关于 PET 方形试剂瓶尺寸变更的通知

为提高耐思方形试剂瓶产品使用体验,我司现调整 PET 方形试剂瓶的尺寸。调整内容包含瓶身大小以及瓶盖大小,各产品尺寸示意图详见附件 1,最新尺寸数据如表 1 所示:

旧方形试剂瓶尺寸示意图

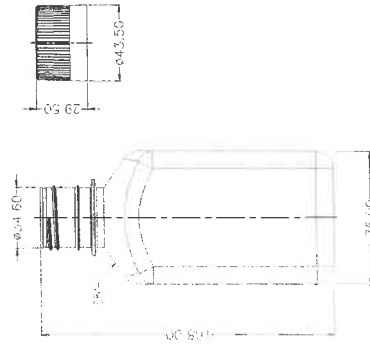
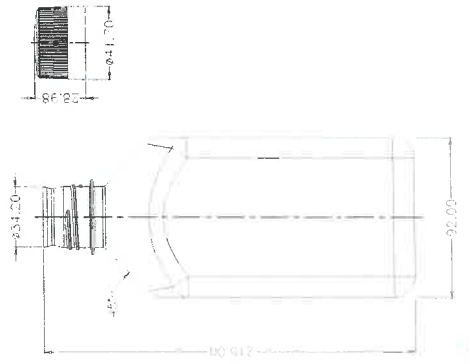
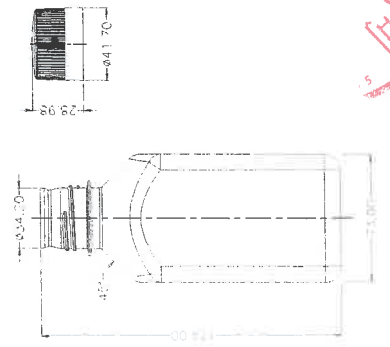
产品编码	瓶口直径 (mm)	瓶身高度 (mm)	瓶底宽度 (mm)	肩颈弧度 (°)	瓶盖高度 (mm)	瓶盖直径 (mm)
333001 (500mL)	34.20	174.00	73.00	45	28.98	41.70
334001 (1000mL)	34.20	215.00	92.00	45	28.98	41.70
